Betreff:**Genehmigungsverfahren zur Änderung des Bahnübergangs
Pepperstieg****Organisationseinheit:**Dezernat III
66 Fachbereich Tiefbau und Verkehr**Datum:**

Stellungnahme zur geplanten Sicherung des Bahnübergangs Pepperstieg

Erstmalige technische Sicherung für BÜ "Pepperstieg" in Braunschweig, Bahn-km 8,838

Abb. 1: Auszug Wasserschutzgebiet

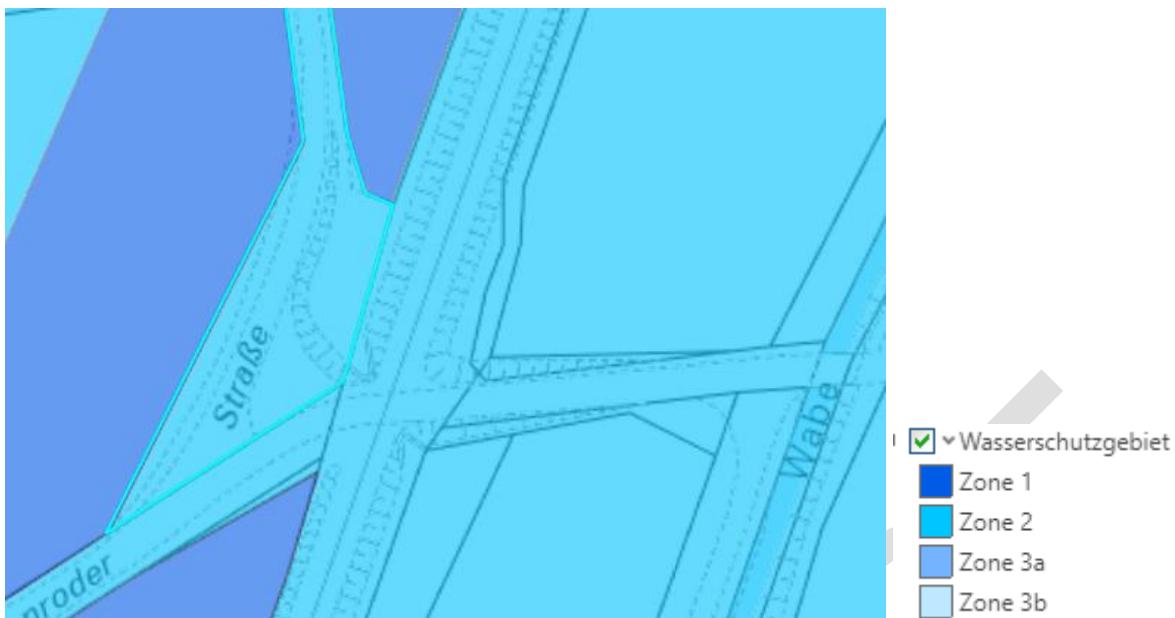
Die betroffenen Teilflächen der Grundstücke der Gemarkung Gliesmarode, Flur 3, Flurstück 111/2, Gemarkung Hagen, Flur 10, Flurstücke 140/2 und 144/6 liegen in der Zone II des Wasserschutzgebietes für das Wasserwerk Bienroder Weg (s. Abbildung 1) und nicht, wie in den Unterlagen angegeben, in Zone III a. Zone I des Wasserschutzgebietes grenzt direkt an die Flurstücke 140/2 und 144/6 an.

- Das Vorhaben liegt in der Zone II des Wasserschutzgebietes für das Wasserwerk Bienroder Weg. Die in der Verordnung über die Festsetzung eines Wasserschutzgebietes für das Wasserwerk Bienroder Weg der Braunschweiger Versorgungs-AG vom 12. Oktober 1978 genannten Verbote und Beschränkungen sind zu beachten (Amtsbl. f. d. RegBez. Brg. Nr. 20 vom 15.11.1978, S. 180 - 184).
https://www.braunschweig.de/leben/umwelt_naturschutz/wasser/wasserschutzgebiet.php

- Schutzzone I darf von der Baumaßnahme, einschließlich der Baustelleneinrichtung und Lagerflächen, nicht berührt werden. Auch die Betretung ist unzulässig.

- Die Verwendung von Recyclingmaterialien (z. B. aufbereiteter Bauschutt, Schlacken, Hütten-sande) ist in Schutzzone II verboten. Eine Ausnahme von diesem Verbot kann nicht in Aussicht gestellt werden. Ohne Bedenken wird der Einbau von unbelastetem Natursteinmaterial, Sanden und Kiesen innerhalb des WSG zugelassen, wenn die Zuordnungswerte Z0 eingehalten werden.

Abb. 2: Auszug Überschwemmungsgebiet

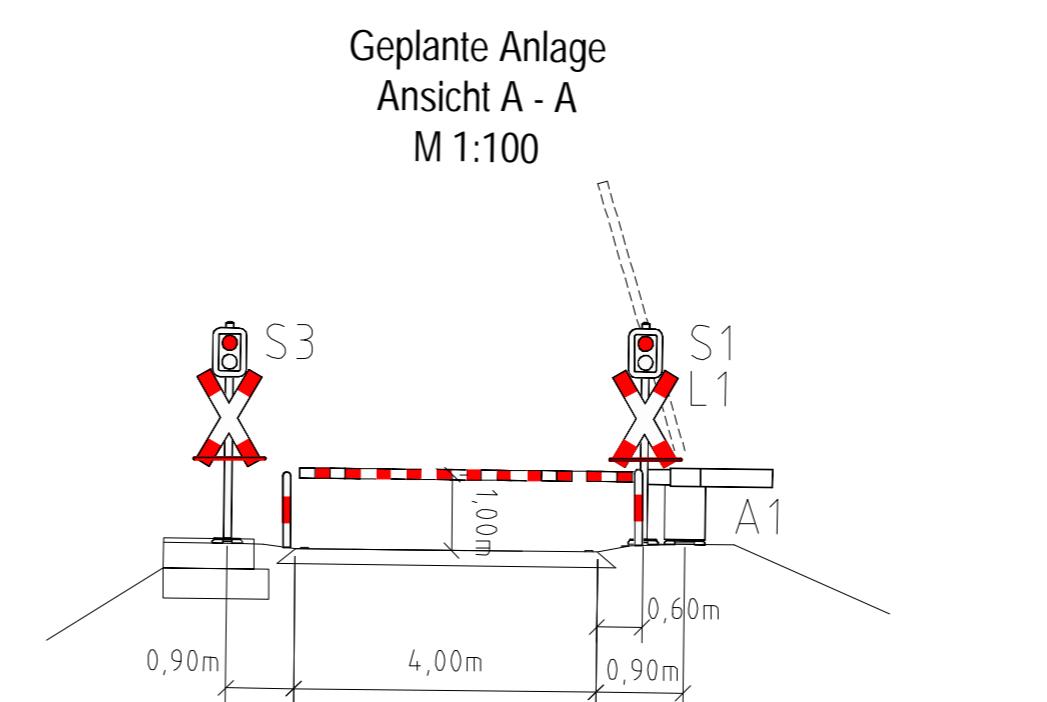
Das Vorhaben liegt z. T. innerhalb des festgesetzten Überschwemmungsgebietes der Wabe und Mittelriede (s. Abbildung 2).

- Innerhalb des ÜSG ist auf eine hochwasserangepasste Planung und Ausführung zu achten (z. B. hinsichtlich der Elektroinstallation).
- In Überschwemmungsgebieten sind u. a. die Lagerung von wassergefährdenden Stoffen außerhalb von Anlagen sowie das Ablagern und das nicht nur kurzfristige Lagern von Gegenständen, die den Wasserabfluss behindern können oder die fortgeschwemmt werden können, untersagt. Auf die Regelungen der §§ 78 und 78a Wasserhaushaltsgesetz (WHG) wird hingewiesen.

Der erwartete Wasserspiegel bei einem HQ₁₀₀ liegt im Bereich des Baufeldes bei ca. 71,53 mNN.
